性能維持施設、安全対策、施設定期検査を受けるべき時期に係る  
変更認可申請の内容の分割について

令和元年10月18日  
再処理廃止措置技術開発センター

性能維持施設、安全対策、施設定期検査を受けるべき時期に係る変更認可申請の内容の分割、今後の変更認可申請 (イメージ)

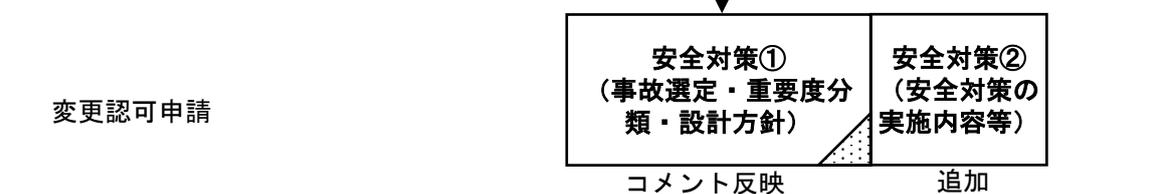
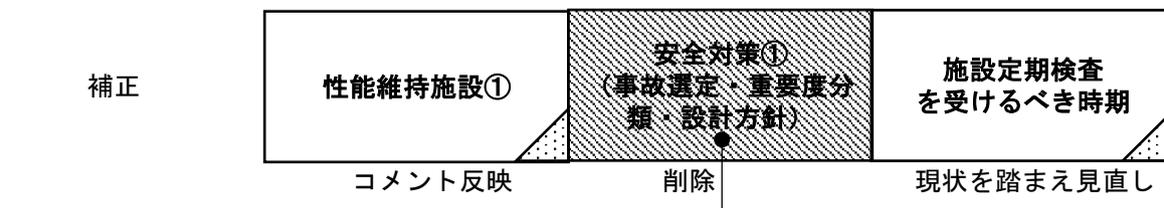
申請内容を性能維持施設と施設定期検査を受けるべき時期、安全対策に分割するため、以下の補正と変更認可申請を行う。

性能維持施設については、第28回東海再処理施設等安全監視チーム等におけるコメントを踏まえ、検査区分の明確化（月例検査の明確化）、燃料カスククレーンの検査対象の明確化等の検査内容の記載を修正し、補正を行う。

施設定期検査を受けるべき時期については、現状を踏まえ、認可後2回目の施設定期検査の記載は削除し、令和2年度の定期事業者検査を行う旨の記載に修正し、補正を行う。

また、申請内容の分割のため、安全対策の記載を削除する補正を行う（認可を受けた記載に戻す）。

補正で削除した安全対策に係る記載に安全対策の実施内容を追加、面談等でのコメントを反映し、速やかに変更認可申請を行う。
